「JAWS ウェッジ」 マイクロフィーチャーの仕様変更のお知らせ

1. 対象製品 JAWS ウェッジ (JAWS MD 5)

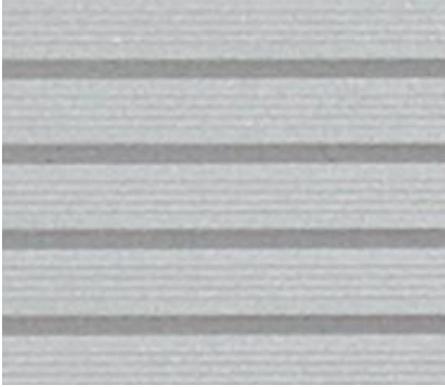
当該製品の溝と溝の間に配置しているマイクロフィーチャーを弊社製品「PM グラインドウェッジ」と同じ斜め(20°)のマイクロフィーチャーに変更。

溝と並行に施されたマイクロフィーチャーを斜め 20 度のマイクロフィーチャーに仕様変更
